H. Baudorf

Betreff TA 10 Programm  
hier Prüfung von angefallenen IC - Bausteinen

TA 10.313

Betr.: Wagenzugbänder für TA 10/1, 2 und 3 alle Varianten

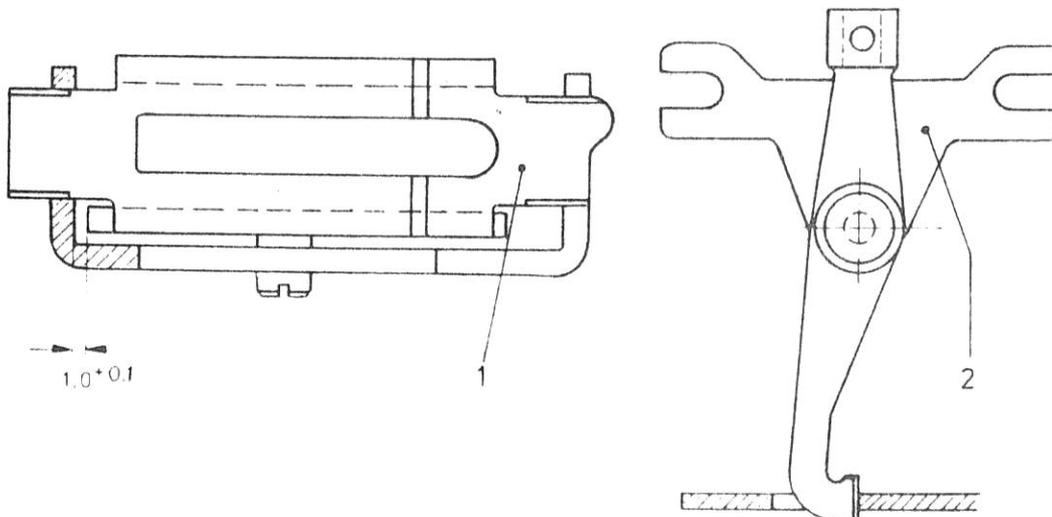
Ursache 1

Der Steuerhebel, der von der Tabulator-Führung betätigt wird und bei der Tabulation den Schaltzahn auslegt, schlägt nochmals auf den Auslösehebel (Banane) des Schaltwerkklagers, wenn die Tabulatorführung abgeworfen wird. Das nochmalige Auslösen erfolgt durch das Prellen des Steuerhebels.

Das Maß für das Vorspringen der Tabulatorführung (1) überprüfen und wenn notwendig einstellen. Einstellung an Lagerleiste (2).

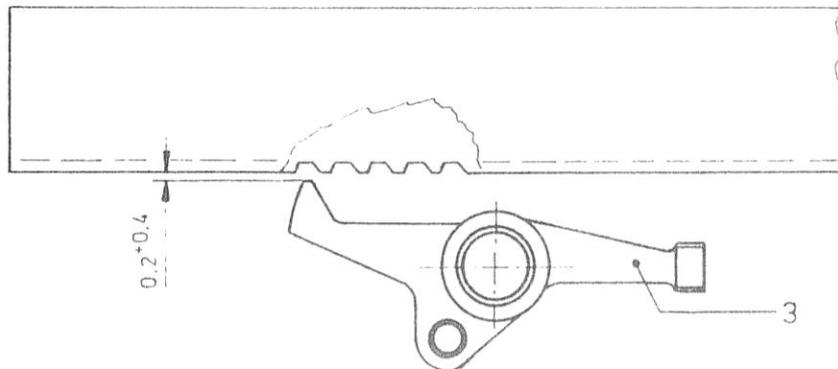
Ursache 2

Bei kurzen Tabulatorsprüngen läuft der Tab.-Exzenter nochmals um und löst einen Leerschritt aus.

Schaltzahnauslegung (3) bei Tabulation prüfen und auf das untere zulässige Maß einstellen. Dadurch vergrößert sich der Abstand zwischen Steuerhebel und Auslösehebel.

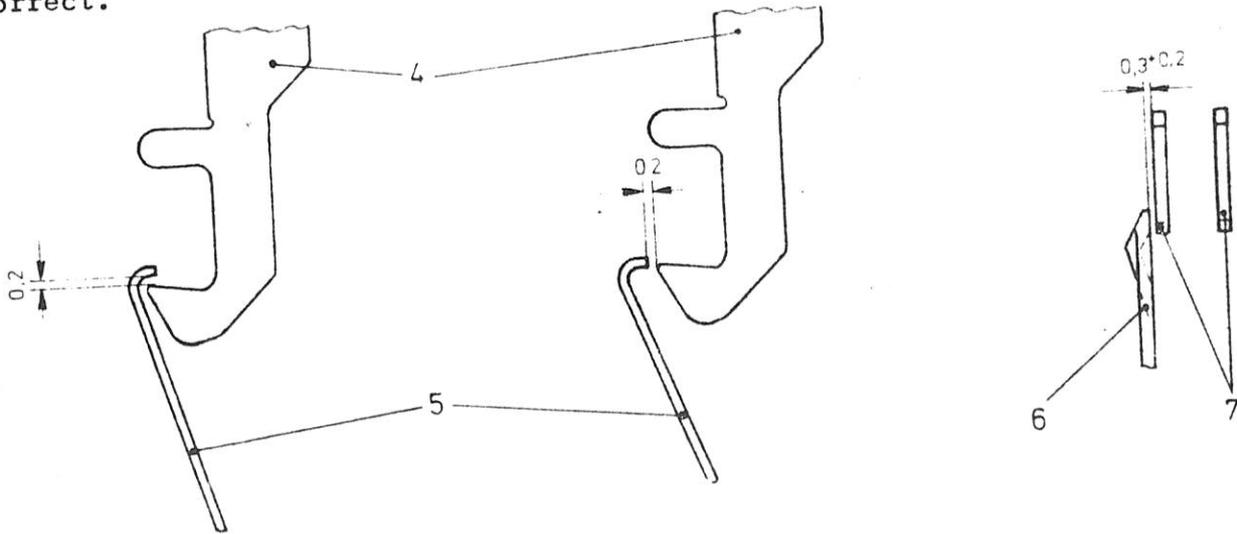
Ursache 5

Tabulatormagnet - 2 (Tam 2) Funktion zu langsam.

Examine adjustment of the tabulator solenoid 2 to the tab stop (4). If the adjustments are correct the support lever (5) of the tabulator solenoid (2) has to be examined and exchanged if necessary. For this mistake it also has to be checked whether the optic axle of tabulation is adjusted correct and whether the distance between tab (7) and tab stop (6) is correct.

TA 10.319

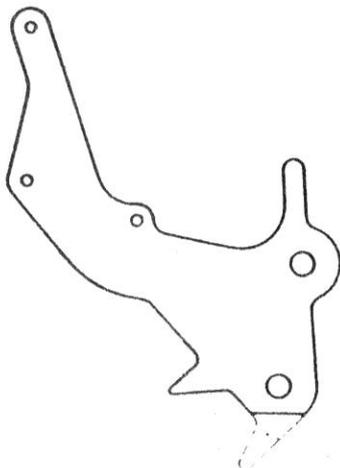
- 5 Bei Leerschrittauslösung über die Zwischenhebel Nr. 4 und 44 unterbleibt der Karbonfarbbandtransport:
-

Die Zwischenhebel kpl. Nr. 4 Tl. Nr. 601.33604  
und Zwischenhebel kpl. Nr. 44 Tl. Nr. 601.33644

wurden durch

die Zwischenhebel kpl. Nr. 4 Tl. Nr. 606.33604  
und Zwischenhebel kpl. Nr. 44 Tl. Nr. 606.33644  
ersetzt.

Die Schalt Nase dieser Zwischenhebel, sie verschwenkt die Universal-  
schiene, wurde abgeschnitten. Dadurch unterbleibt die Auslösung des  
Karbonfarbbandtransportes, wenn der Leerschritt über die Zwischen-  
hebel Nr. 4 oder Nr. 44 ausgeführt wird.

Grund: Einsparung von Karbonfarbband.

Austausch: Möglich. Die vorhandenen Zwischenhebel kpl. Nr. 4 und 44  
können nach Ausbau dementsprechend nachgearbeitet werden.

TA 10.317  
Blatt 2

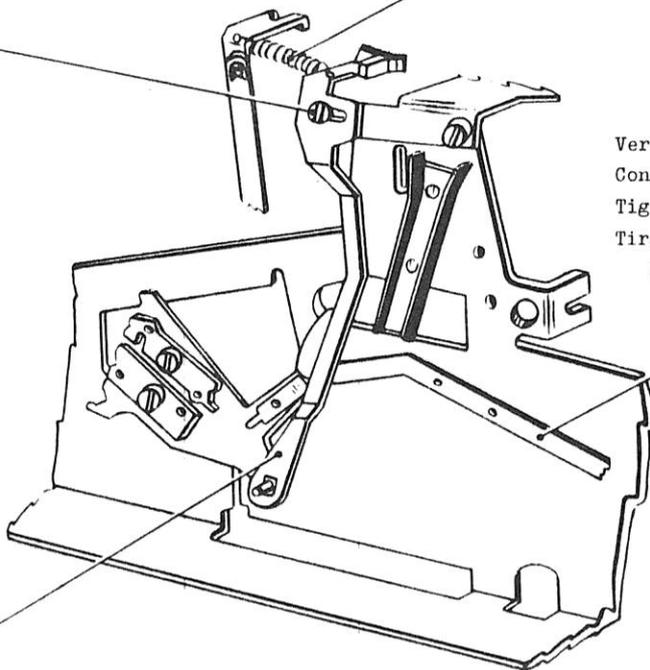
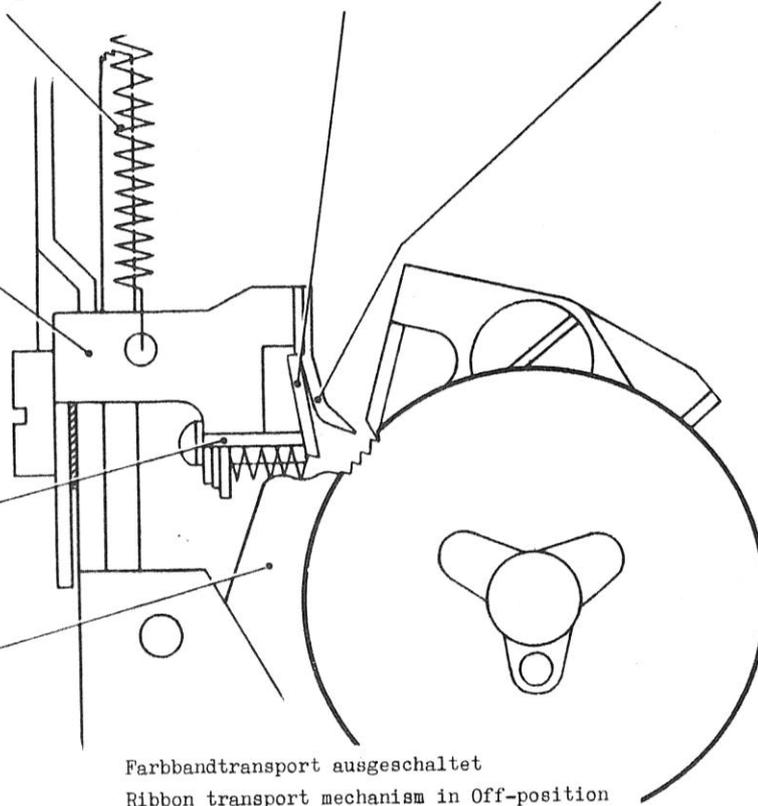
Schalthebel zum Abschalten des Gewebefarbbandtransportes bei Umschalten auf Kohlefarbband (Stellung schwarz):

Folgende Teile wurden dadurch neu eingeführt bzw. wurden geändert:  
(siehe Abbildungen auf Blatt 2)

bish. Tl. Nr.	neue Tl. Nr.
Verbindungsstange kpl.	604.43064	607.43064
Schalthebel		301.43160
Ansatzschraube		451.09040
Scheibe dazu		402.57032
Zugfeder		451.54590

Der Schalthebel ist mit seinem unteren Langloch am Federeinhängebolzen der Raste mont. 707.04222 gelagert. Mit seinem oberen Langloch ist er mit der Ansatzschraube und Scheibe, beweglich an der hint. Befestigung des li. Lagers für Farbbandtransport, befestigt. Die Verbindungsstange erhielt am hinteren Ende einen Schaltfinger.

Beim Umschalten auf Kohlefarbbandtransport, drückt der Schaltfinger den Schalthebel nach vorne, der mit seiner Schalthase den linken Umschalthebel in Transportstellung schaltet (falls er nicht schon in dieser Stellung ist) und gleichzeitig mit seiner abgeschrägten Steuerhase die linke Transportklinke außer Eingriff bringt.

Dadurch findet kein Farbbandtransport und keine Umsteuerung mehr statt, solange auf Kohlefarbband geschaltet ist.

Beim Umschalten in eine andere Farbbandzone bringt die Zugfeder den Schalthebel wieder in seine Ausgangsstellung zurück, wodurch die Transportklinke wieder frei gegeben wird.

Grund: Funktionssicherheit  
Einbau: Möglich

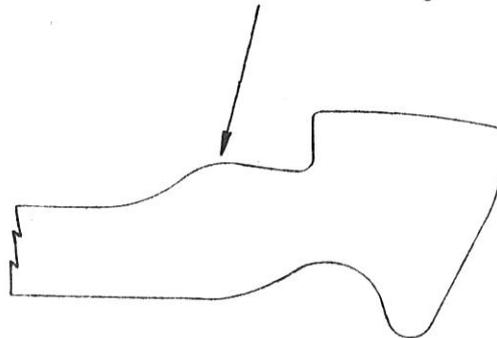
- 5 Die Typenhebel Nr. 10 - 14 - 18 - 24 wurden an ihrer Anschlagase zur  
Prellfeder verstärkt:  
 (Ab Masch. Nr. 7 972 014)

Die vier Typenhebel wurden in ihrer Form geringfügig geändert. Die Anschlagase, mit welcher der Typenhebel an die Prellfeder der Typenführung anschlägt, erhielt eine abgerundete Höckerform.

Dadurch ändern sich die Teil-Nummern dieser vier Typenhebel:

<u>bish. Tl. Nr.</u>	<u>neue Tl. Nr.</u>
Typenhebel Nr. 10	312.38110	329.38110
Typenhebel Nr. 14	312.38114	329.38114
Typenhebel Nr. 18	312.38118	329.38118
Typenhebel Nr. 24	312.38124	329.38124

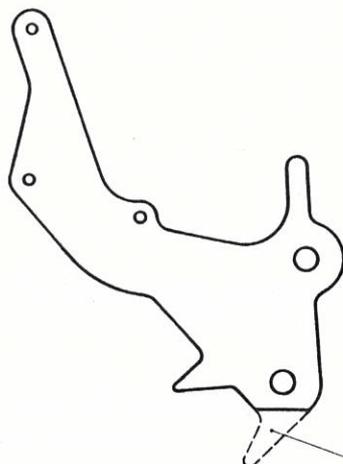
- 5 Bei Leerschrittauslösung über die Zwischenhebel Nr. 4 und 44 unterbleibt der Karbonfarbbandtransport:

Die Zwischenhebel kpl. Nr. 4 Tl. Nr. 601.33604  
 und Zwischenhebel kpl. Nr. 44 Tl. Nr. 601.33644

wurden durch

die Zwischenhebel kpl. Nr. 4 Tl. Nr. 606.33604  
 und Zwischenhebel kpl. Nr. 44 Tl. Nr. 606.33644  
 ersetzt.

Ref.: All TA 10 with carbon ribbon device.

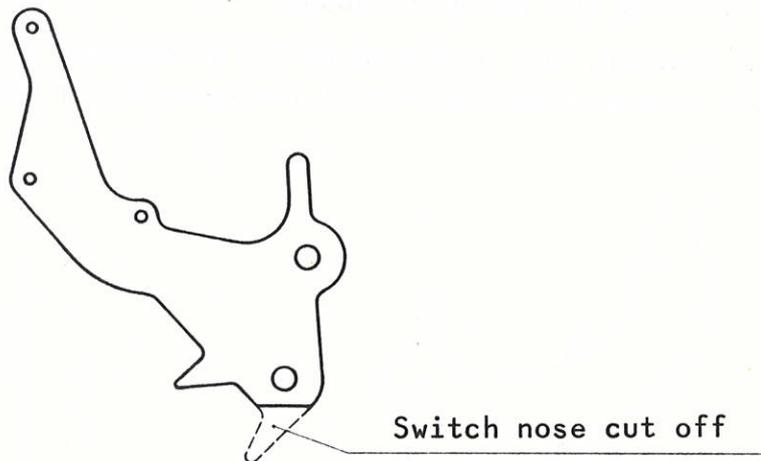
- 5 In case of spacing release via the interim lever No. 4 and 44 the carbon ribbon transport does not operate:

The interim lever cpl. No. 4 Part No. 601.33604  
and interim lever cpl. No. 44 Part No. 601.33644  
were replaced by

the interim lever cpl. No. 4 Part No. 606.33604  
and interim lever cpl. No. 44 Part No. 606.33644

Form change of the stop nose

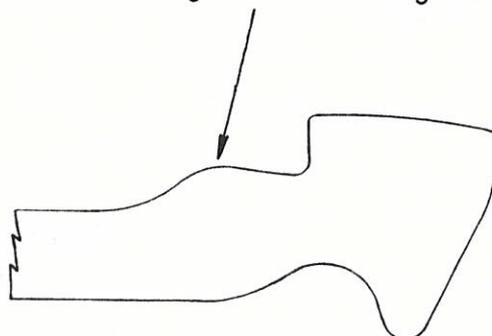
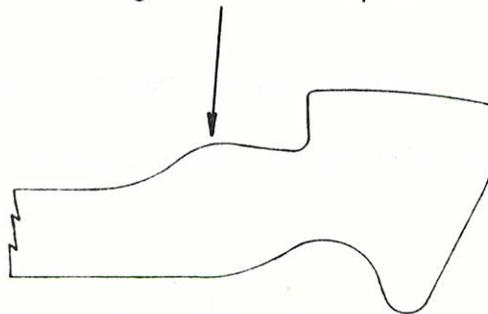
- 5 Die Typenhebel Nr. 10 - 14 - 18 - 24 wurden an ihrer Anschlagase zur Prellfeder verstärkt:  
 (Ab Masch. Nr. 7 972 014)

Die vier Typenhebel wurden in ihrer Form geringfügig geändert. Die Anschlagase, mit welcher der Typenhebel an die Prellfeder der Typenführung anschlägt, erhielt eine abgerundete Höckerform.

Dadurch ändern sich die Teil-Nummern dieser vier Typenhebel:

bish. Tl. Nr.	neue Tl. Nr.
Typenhebel Nr. 10	312.38110	329.38110
Typenhebel Nr. 14	312.38114	329.38114
Typenhebel Nr. 18	312.38118	329.38118
Typenhebel Nr. 24	312.38124	329.38124

The part numbers of these four typebars change:

Reason: By the form change a greater stability of the concerned typebar is obtained.

Exchange: Possible. The remaining type bars remain unchanged.

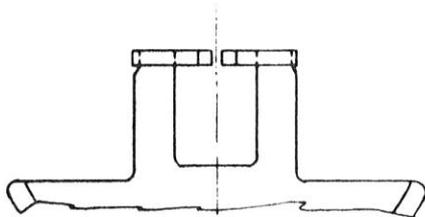
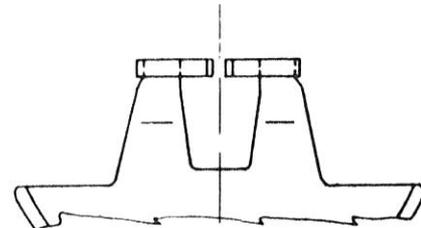
5 Formänderung an der Typenführung:  
(Ab Masch. Nr. 7 973 365)

An der Typenführung kpl. Tl. Nr. 605.03463 wurden die beiden Schenkel in ihrer Form geändert.

Die Teile Nr. bleibt dabei unverändert.

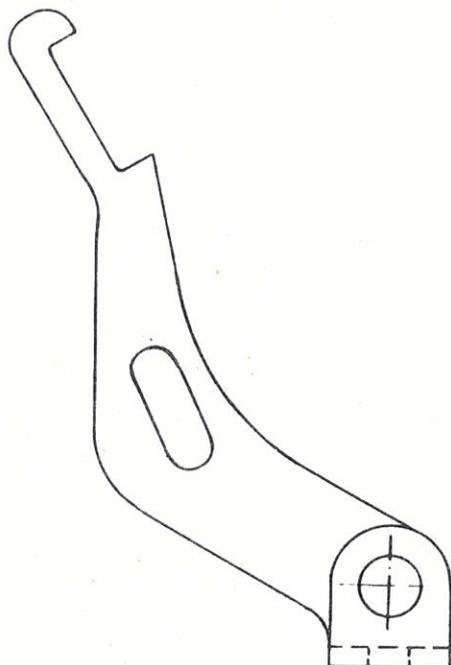
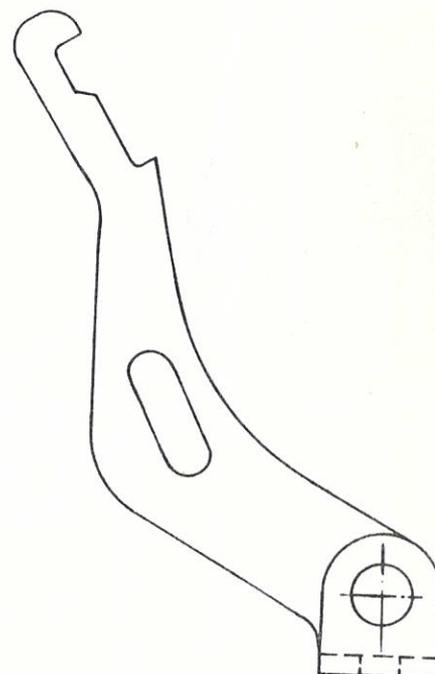
Formänderung am Auslöser:

Der Auslöser Tl. Nr. 301.43157 erhielt eine geänderte Auslöseraste.

Grund: Einsparung von Karbonfarbband (Kohleband)

TA 10.331

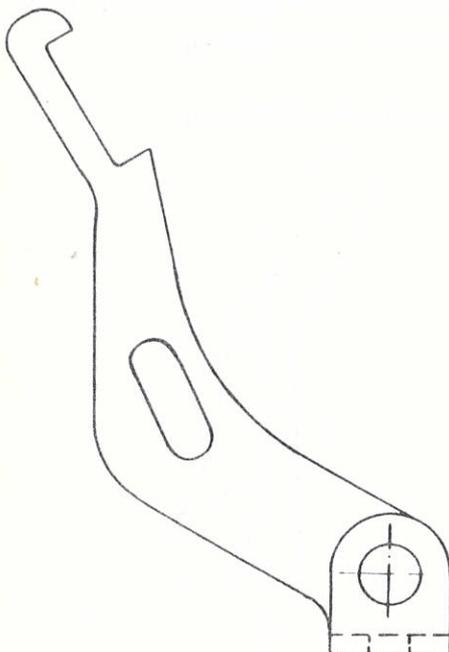
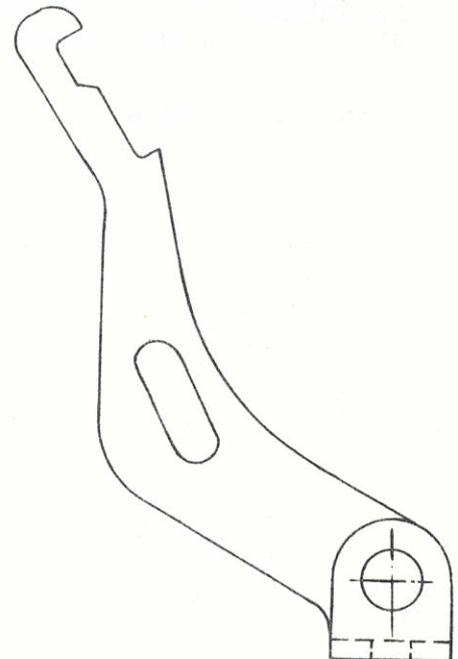
2 Change of shape on the release lever:

The release lever part No. 301.43137 obtained a modified release lever notch.

Reason: Opening of carbon ribbon.

With actuation of the UST magnet, a release of the eccentric for carbon ribbon transport and thus an unnecessary use of carbon ribbon could be effected by overswing of the release lever. This is avoided by the modification of the release lever.

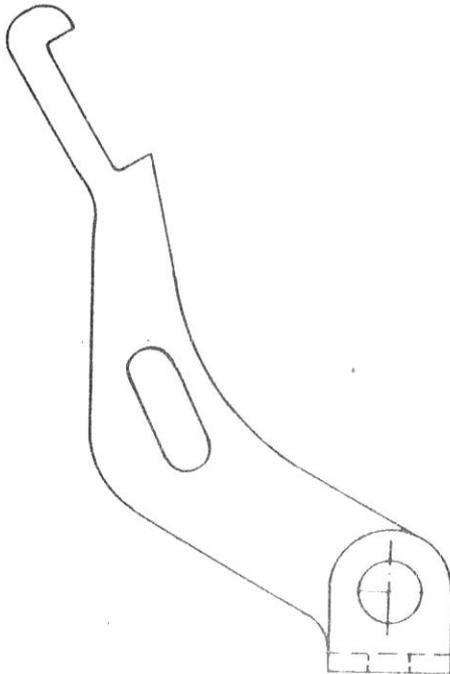
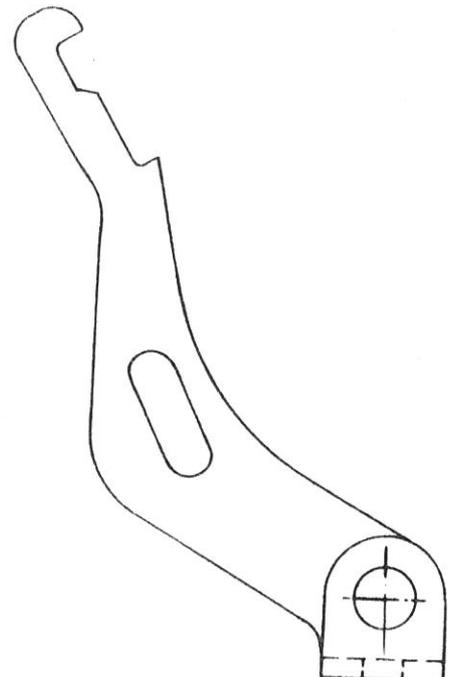
### 2 Formänderung am Auslöser:

Der Auslöser Tl. Nr. 301.43157 erhielt eine geänderte Auslöseraste.

Grund: Einsparung von Karbonfarbband (Kohleband)

Z. Nr. E 03-0333

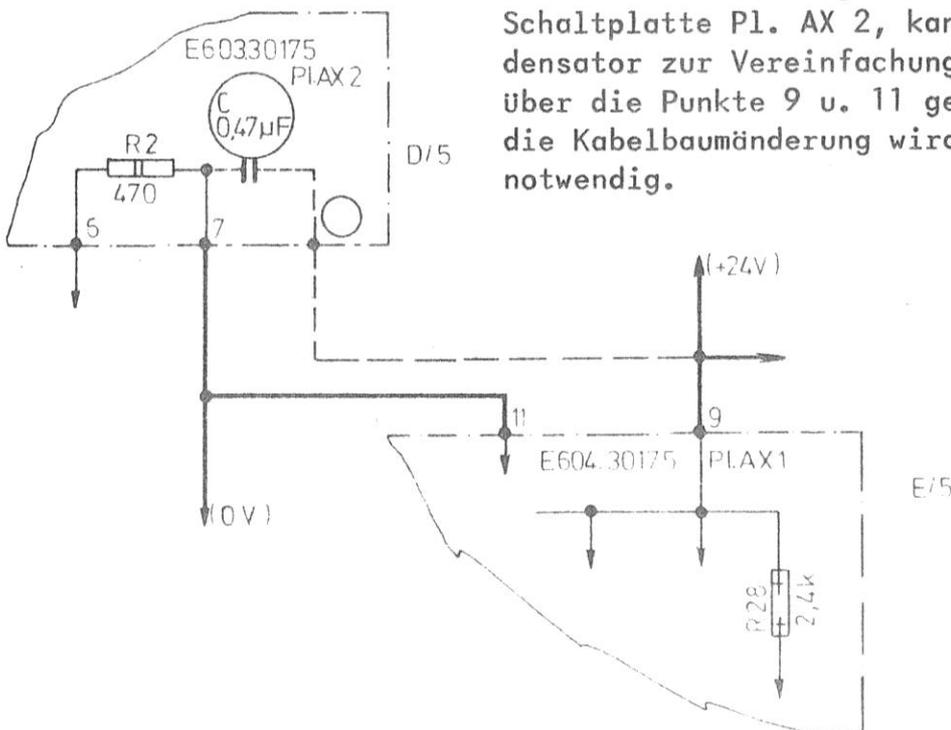
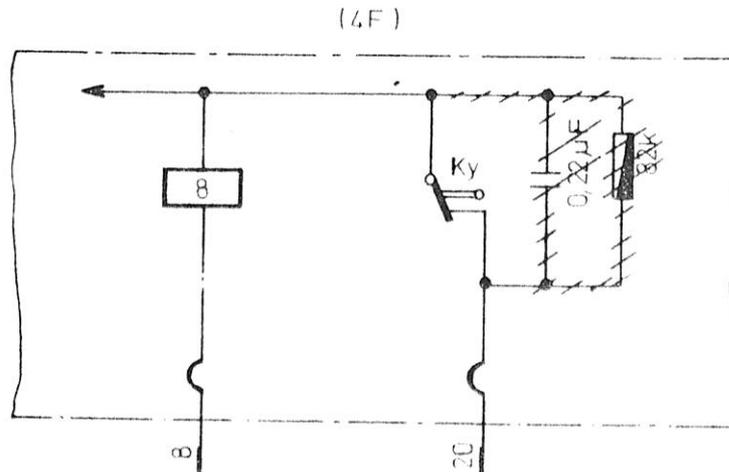
Die Kontaktoberfläche des ky-Kontaktes ist auf Abnutzungserscheinungen zu prüfen. Werden Kontaktbeschädigungen festgestellt, empfiehlt sich der Tausch des Kontaktes.

Achtung: Diese Änderung muß auch dann eingebaut werden, wenn der ky-Kontakt keine Beschädigungen aufweist.

Hier ist der Widerstand sowie der Kondensator am ky-Kontakt zu entfernen.

Die Änderung muß sofort an allen ausgelieferten LSKA 1 und LSKA 2 Würfel eingebaut werden.

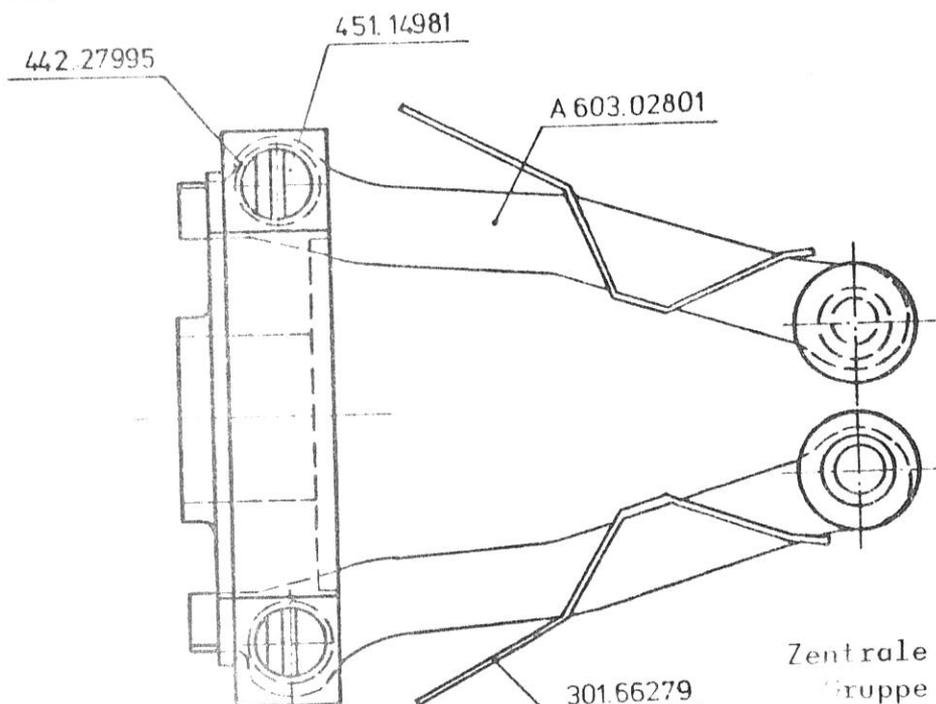
33 An der Walzenstecheinrichtung ändern sich folgende Einzelteile bzw.

Die Spannbacken wurden in ihrer Form geändert, die Anschlagbolzen an der Grundplatte werden dadurch nicht mehr benötigt. Die Auslösehebel erhielten eine Einkerbung als Halterung für die neuen Blattfedern; diese sind über die Auslösehebel geschoben und federn sie im Walzenrohr ab.

Grund: Andruck der Spannbacken an das Zeilenschaltrrad verbessert und leichteres Lösen der Verbindung bei Betätigung des Walzenstechknopfes.

Austausch: Grundplatte mont. 701.66269 und die Spannbacken 301.66278 gemeinsam austauschen.

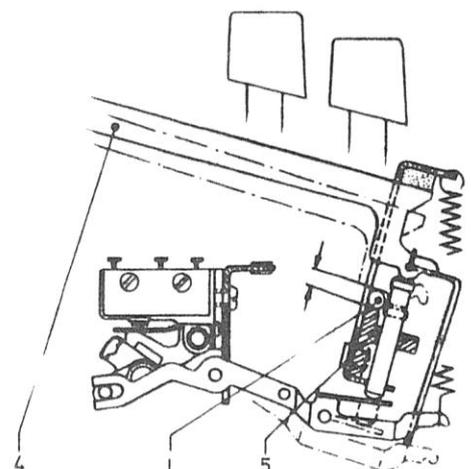
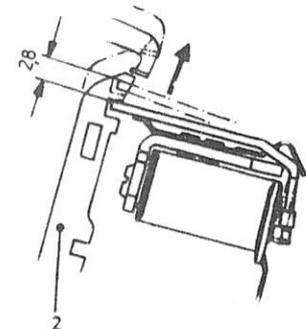
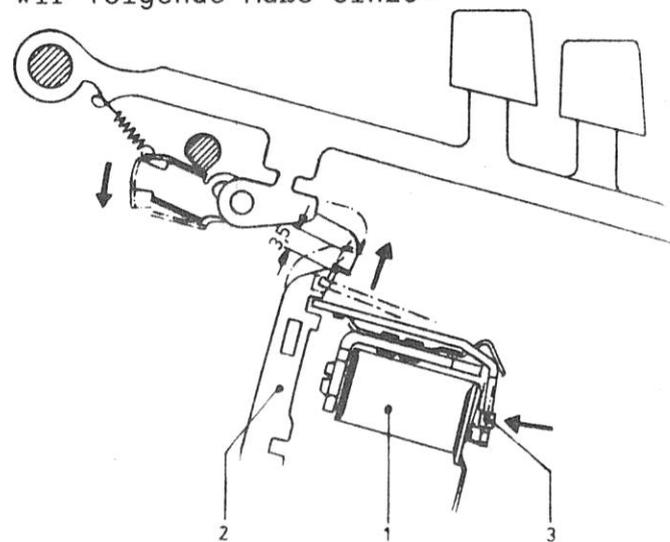
Hat der Stößel (2) einen Weg von  $2,8 (+ 0,5)$  mm [früher  $2,5 (+ 0,5)$  mm] zurückgelegt, soll die Auslösung des Typenhebelgetriebes erfolgen.

Zwischen Tastenhebel (4) und Anschlagleiste (5) muß bei einer  $0,5$  mm Lehre (L) sicher ausgelöst werden, während bei einer  $1,7$  mm Lehre (L) keine Auslösung erfolgen darf.

Bitte berichtigen Sie die Seite 3, 1, 9 der Reparaturanleitung 5. Kontrolle Absatz a) :
